**AVIS RELATIF À LA PROTECTION
CONTRE LES EVENTUELS EFFETS NOCIFS ET NUISANCES
PROVOQUÉS PAR LES RAYONNEMENTS NON IONISANTS
GÉNÉRÉS PAR DES ANTENNES ÉMETTRICES STATIONNAIRES**

Commune : MOUSCRON - Exploitant : TELENET GROUP

Référence exploitant : HT1886D

Rapport n° 3257 / 2024

Figure 1 : Vue en plan des lieux de séjour et des points de contrôle

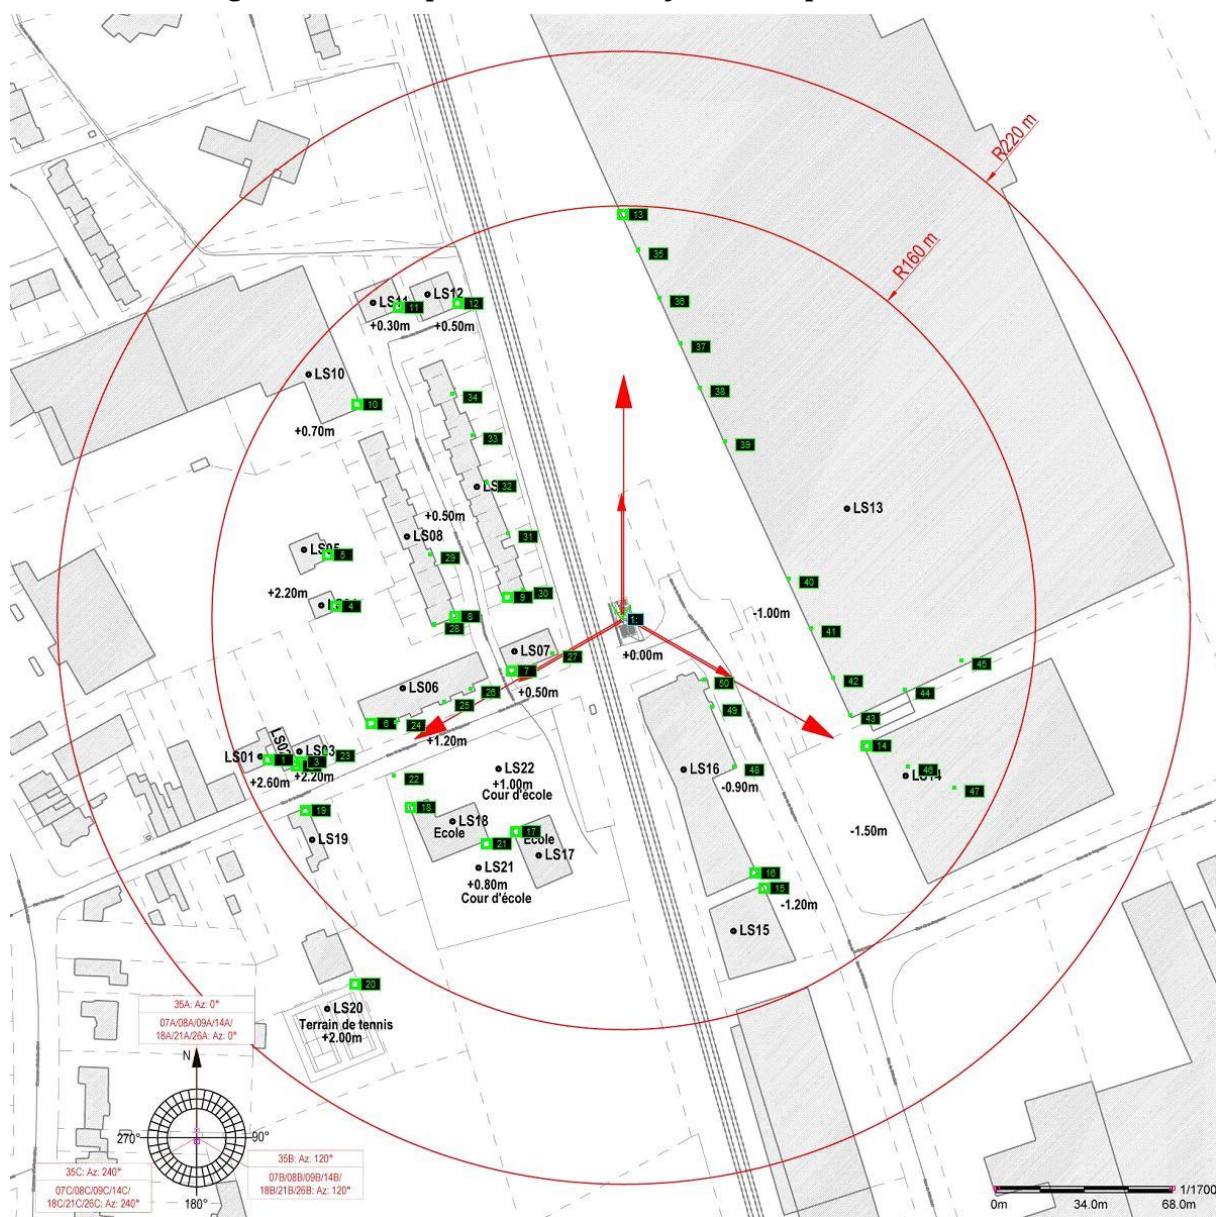
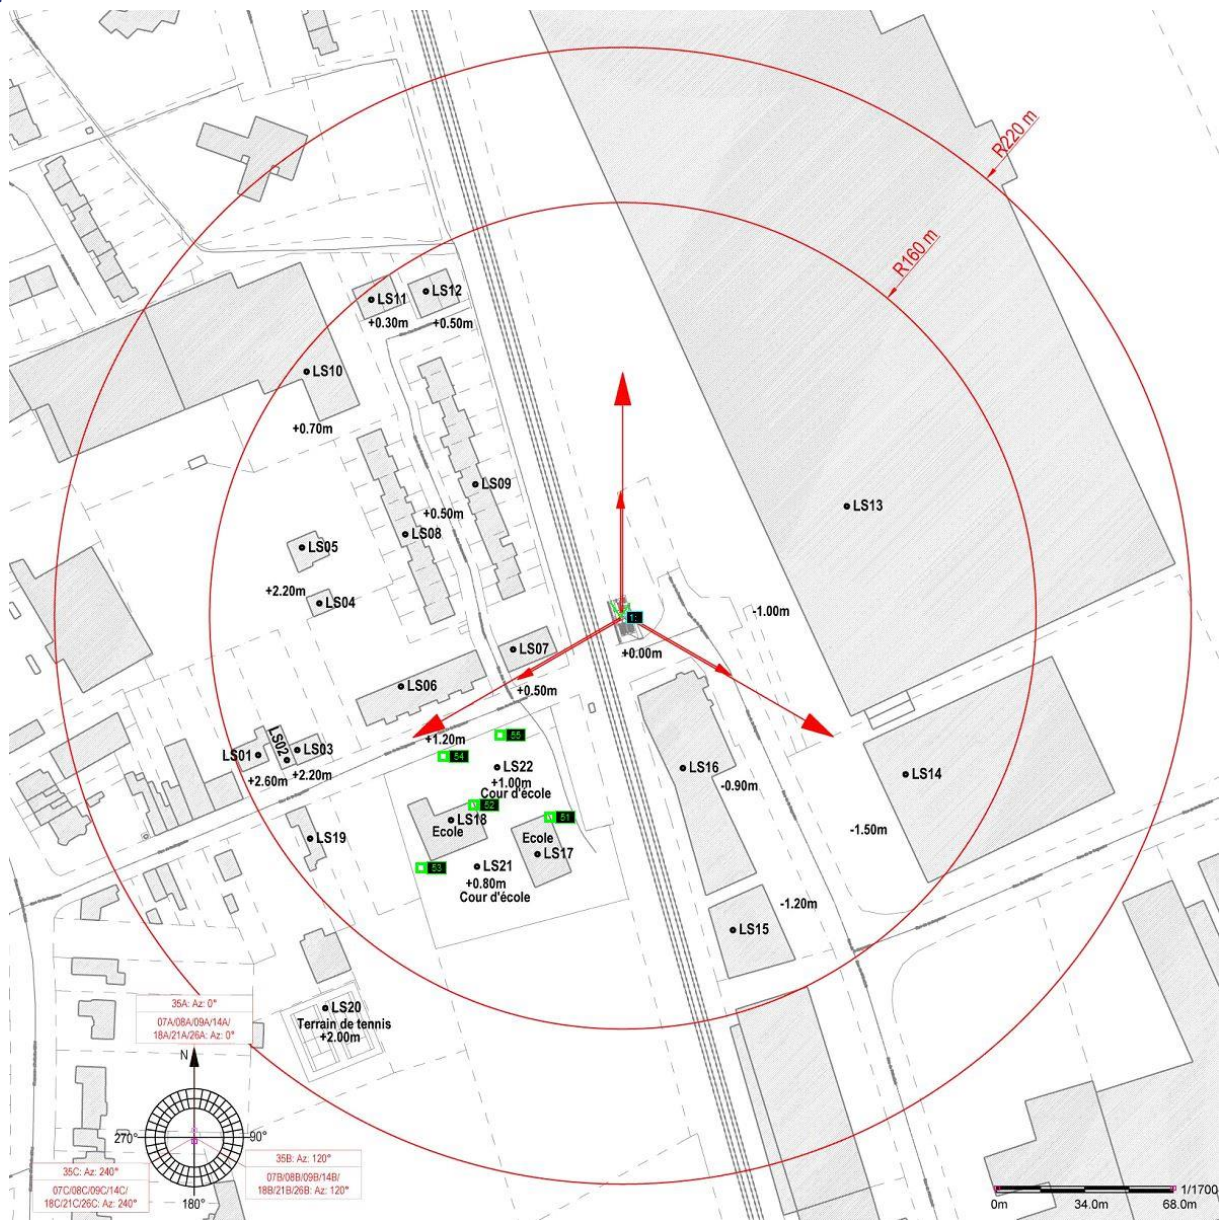
- le numéro du point de contrôle repris sur un des plans de la figure 1;
- le numéro du LS dans lequel se trouve le point de contrôle de la 1^{ère} colonne ;
- l'atténuation d'obstacle prise en compte pour le calcul de l'indice d'exposition dans le LS ;
- le résultat du calcul de l'indice d'exposition.

N° point de contrôle	LS	Atténuation (dB)	Indice d'exposition relatif à la limite par installation IE_i
24	LS06	3,0	0,904
25	LS06	3,0	0,893
6	LS06	3,0	0,780
53	LS21	0,0	0,612
26	LS06	3,0	0,567
22	LS22	0,0	0,555
23	LS03	3,0	0,518
37	LS13	3,0	0,510
46	LS14	3,0	0,505
36	LS13	3,0	0,501
44	LS13	3,0	0,496
14	LS14	3,0	0,483
3	LS03	3,0	0,464
20	LS20	0,0	0,447
19	LS19	3,0	0,431
2	LS02	3,0	0,414
35	LS13	3,0	0,403
47	LS14	3,0	0,392
43	LS13	3,0	0,389
1	LS01	3,0	0,386
33	LS09	3,0	0,384
34	LS09	3,0	0,370
45	LS13	3,0	0,366
4	LS04	3,0	0,362
16	LS16	3,0	0,349
21	LS21	0,0	0,346
13	LS13	3,0	0,345
15	LS15	3,0	0,343
12	LS12	3,0	0,329
38	LS13	3,0	0,328
5	LS05	3,0	0,324
18	LS18	3,0	0,285
54	LS22	0,0	0,255
11	LS11	3,0	0,229
42	LS13	3,0	0,185

En ce qui concerne les antennes de l'installation mentionnées dans le tableau 1, la distance maximale à laquelle la limite pourrait être atteinte, à l'extérieur, est égale à 137,0 m. S'il n'y a pas de LS à une distance inférieure, les antennes respectent forcément la limite d'immission.

Dans le cas des LS situés à l'intérieur des bâtiments, une atténuation d'obstacle est prise en compte et il en résulte que la distance maximale à laquelle la limite pourrait être atteinte se réduit à 97,0 m.

Figure 2 : Vue en plan des installations d'antennes dans un rayon de 300 mètres autour de l'installation faisant l'objet de la demande d'avis

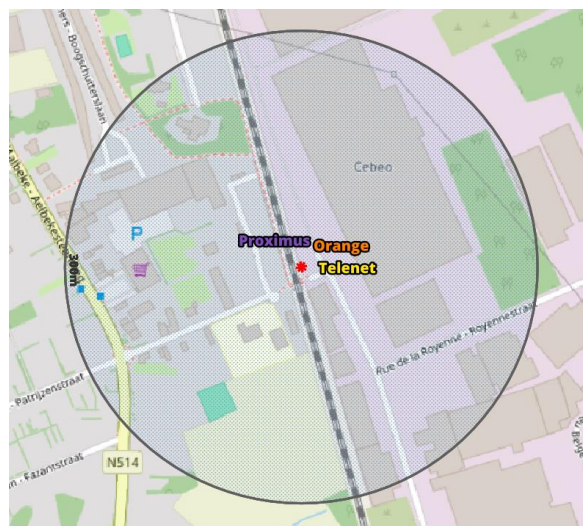
Le plan en projection verticale de la figure 2 indique la localisation des installations d'antennes émettrices stationnaires visées par le décret et situées dans un rayon de 300 mètres autour de l'installation référencée dans le paragraphe 2 et localisée au centre du cercle. Les données de localisation de ces antennes et les avis correspondant sont accessibles via le cadastre en ligne des antennes émettrices stationnaires⁸. Les installations prises en compte dans l'évaluation du respect de la limite cumulative sont les installations d'antennes émettrices déclarées en service par l'exploitant à la date du présent avis, à l'exception de l'installation référencée dans le paragraphe 2 et éventuellement d'autres installations ayant fait l'objet d'une demande d'avis à la même date et qui sont situées à l'intérieur de la zone de 300 mètres de rayon.

- il y a au plus 4 installations d'antennes émettrices stationnaires présentes dans la zone d'évaluation de 300 mètres de rayon représentée dans la figure 2, y inclus l'installation référencée dans le paragraphe 2 : la limite cumulative définie à l'article 4, §2 du décret est nécessairement respectée dans les lieux de séjour à l'intérieur de la zone d'évaluation de 300 mètres de rayon ;

- c) dans tous les autres cas, il a été vérifié que la limite cumulative définie à l'article 4, §2 du décret n'est pas dépassée dans les lieux de séjour sur base du nombre d'installations localisées dans la zone d'évaluation de 300 mètres de rayon représentée dans la figure 2, de leur localisation ainsi que des données inscrites dans la figure 1 et au paragraphe 4 du présent avis et dans les avis attestant le respect de la limite par installation ou de la limite abrogée de 3 V/m relatifs aux autres installations reprises dans la figure 2.

Compte tenu des considérations ci-dessus, il apparaît que l'intensité du rayonnement électromagnétique généré, dans les lieux de séjour situés dans un rayon de 300 mètres autour de l'installation référencée dans le paragraphe 2, par l'ensemble des antennes émettrices stationnaires de l'ensemble des exploitants du même site d'antennes émettrices stationnaires respecte la limite fixée à l'article 4, § 2 du décret.
